## Контрольная форма обследования доступности приоритетных объектов и услуг социальной инфраструктуры для инвалидов и других МГН.

**Наименование объекта:** Частное образовательное учреждение дополнительного образования «Школа переводчиков «Элизабет»» (ЧОУДО «Школа переводчиков «Элизабет»»)

**Адрес:** 681021, Российская Федерация, Хабаровский край, г. Комсомольск-на-Амуре, проспект Октябрьский, дом 46, корпус 3.

**Дата обследования:** 31.06.2023 г.

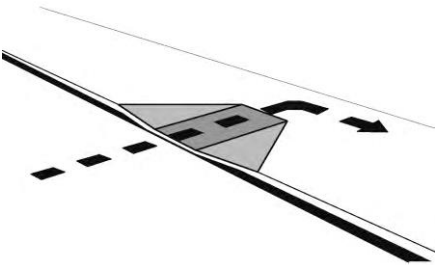
1.1.	<p>Ближайшие к объекту остановки общественного транспорта оборудованы и доступны для МГН ( высота бордюра 140-160 мм, линия безопасности на расстоянии 420 мм от края бордюра)</p> <p>Наличие на остановке схемы движения к объекту для МГН.</p>	<p><input type="checkbox"/> Да <input type="checkbox"/> Нет</p> <p>Осмотр Измерение</p> <p><input type="checkbox"/> Да <input type="checkbox"/> Нет</p> <p>Осмотр.</p>	 <p>Оптимальная ширина 2000 мм минимум 1000 мм максимальная длина 6000 мм</p> <p>Линия безопасности наносится на расстоянии 420 мм от края бордюра</p> <p>Высота бордюра 140 - 160 мм</p>	<p>Автобусная остановка «Площадь Ленина», не оборудована для МГН. Линия безопасности отсутствует. Схема движения к объекту для МГН отсутствует.</p> 	<p>Направить обращение в администрацию города</p>

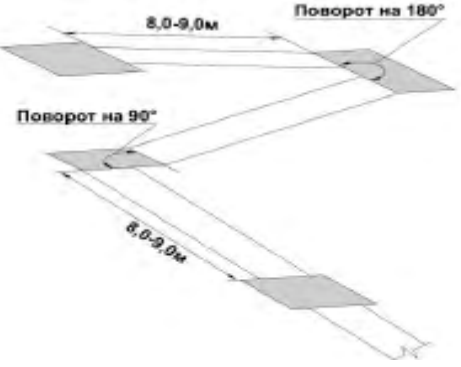
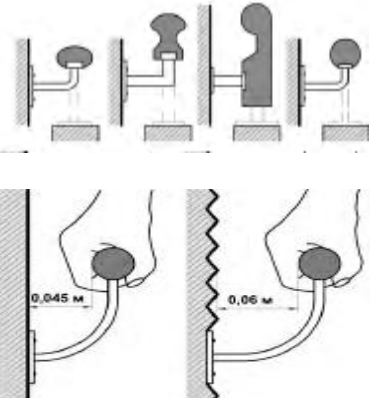
1.5.	Ширина просветов ячеек на пути движения не должна превышать 0,015 м. Предпочтительно применение решеток с ромбовидными или квадратными ячейками	<input type="checkbox"/> Да <input type="checkbox"/> Нет Измерение		Отсутствие решеток на пути движения.

1.6.	Имеются ли на маршруте движения места отдыха с возможностью вызова и ожидания помощи?	<input type="checkbox"/> Да <input checked="" type="checkbox"/> Нет Осмотр:		На маршруте движения места отдыха не предусмотрены. Возможность вызова помощи отсутствует.	Направить обращение в администрацию города
1.7.	Ширина доступного маршрута движения не менее 0.9 м.	<input type="checkbox"/> Да <input checked="" type="checkbox"/> Нет Измерение		Ширина маршрута движения более 1 м.	
1.8.	Если маршрут пересекает бордюр, есть ли там пандус?	<input type="checkbox"/> Да <input checked="" type="checkbox"/> Нет Осмотр:		Пандус отсутствует.	Направить обращение в администрацию города.

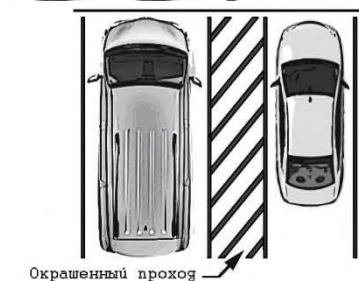
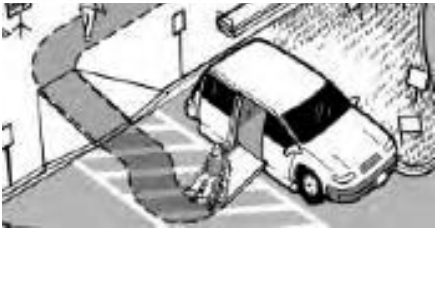
1.12	<p>Расстояние между поручнями открытой лестницы не менее 1,0 м.</p>	<input type="checkbox"/> Да <input type="checkbox"/> Нет Измерение		<p>Лестницы отсутствуют. Поручни отсутствуют.</p>	<p>Привести в соответствие.</p>
1.13	<p>Краевые ступени лестничных маршей выделены цветом или фактурой.</p> <p>- Перед открытой лестницей предупредительные тактильные полосы за 0,8 – 0,9 м шириной 0,3 – 0,5 м.</p>	<input type="checkbox"/> Да <input type="checkbox"/> Нет Осмотр:  <input type="checkbox"/> Да <input type="checkbox"/> Нет Измерение:		<p>Лестницы отсутствуют.</p>	
1.14	<p>При ширине лестниц 4,0 м и более следует дополнительно предусматривать разделительные поручни.</p>	<input type="checkbox"/> Да <input type="checkbox"/> Нет Измерение:		<p>Лестницы отсутствуют.</p>

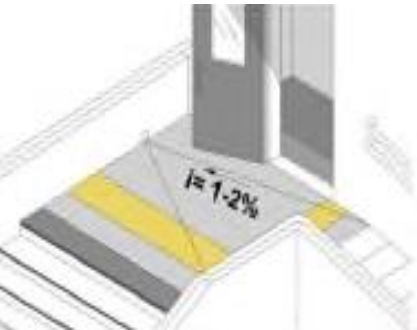
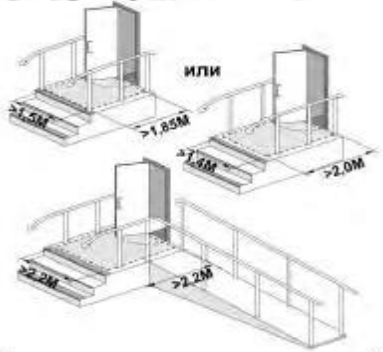
2.1.	Доступен ли главный вход в здание?  Если главный вход недоступен, имеется ли другой доступный вход?	<input type="checkbox"/> Да <input type="checkbox"/> Нет Осмотр:  <input type="checkbox"/> Да <input type="checkbox"/> Нет Осмотр:		Главный вход в здание не доступен для инвалидов – колясочников. Другого доступного входа нет.	Предусмотрена альтернативная форма оказания услуг.
------	---	--	---	---	--

**Дверь (входная)**

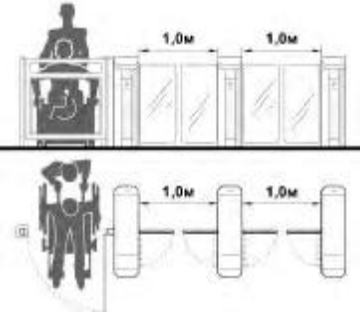
2.19	Входные двери должны иметь ширину в свету не менее 1,2 м.	<input type="checkbox"/> Да <input type="checkbox"/> Нет Измерение:		Уличная дверь шириной более 1,52 м.	
2.20	Смотровые панели в полотнах наружных дверей заполненные прозрачным и ударопрочным материалом, нижняя часть которых располагается в пределах от 0,5 до 1,2 м от уровня.	<input type="checkbox"/> Да <input type="checkbox"/> Нет Измерение:		Двери стеклянные.	
2.21	Нижняя часть стеклянных дверных полотен должна быть защищена противоударной полосой на высоту не менее 0,3 м от уровня.	<input type="checkbox"/> Да <input type="checkbox"/> Нет Измерение:		Защищены противоударной полосой.

## Тамбур входной

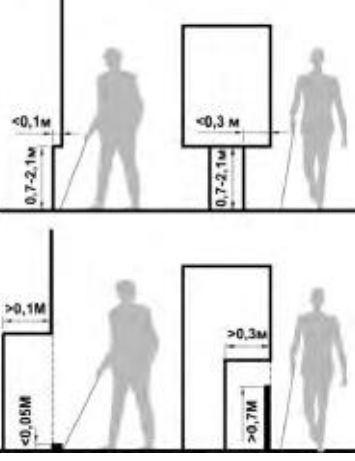
2.26	<p>Глубина тамбуров и тамбур-шлюзов не менее 2,3 при ширине не менее 1,5м.</p>	<input type="checkbox"/> Да <input checked="" type="checkbox"/> Нет Измерение:		Глубина тамбура не соответствует требованиям-0,60 x 1,52 м.	Предусмотрена альтернативная форма оказания услуг.

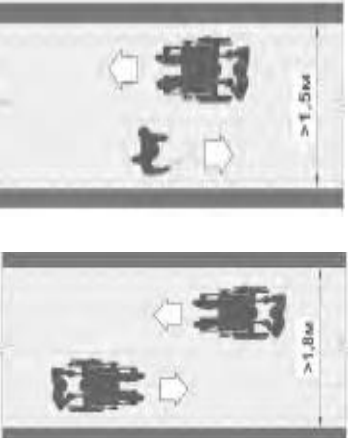
3.1	<p>Имеется ли хотя бы один доступный маршрут во все места общего пользования и обслуживания?</p> <p>После входа в здание имеется доступная для МГН, в том числе инвалидов колясочником информация о схеме движения инвалидов по зданию с указанием доступных мест общего пользования и обслуживания МГН.</p>	<input type="checkbox"/> Да <input type="checkbox"/> Нет Осмотр:		<p>Отсутствует схема движения во все места общего пользования и обслуживания.</p> 	<p>Предусмотрена альтернативная форма обслуживания.</p>
-----	--	--	---	--	---

3.2	Доступный маршрут имеет ровную поверхность, обозначен знаками и имеет нескользящее покрытие.	<input type="checkbox"/> Да <input type="checkbox"/> Нет Осмотр:		Доступный маршрут ровный, покрытие не скользящее. Отсутствуют знаки.	Привести в соответствие.

**4. Зона целевого назначения объекта (оказания услуг).**

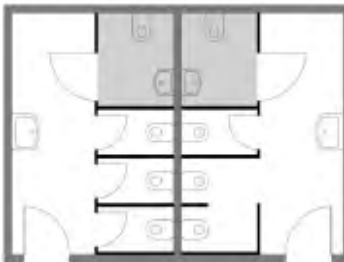
4.1.	Места целевого назначения могут быть универсальными либо специально выделенными для инвалидов и МГН.	<input type="checkbox"/> Да <input checked="" type="checkbox"/> Нет Осмотр:	 Высота окна 0,7-0,8м	 	
------	--	---	---	--	--
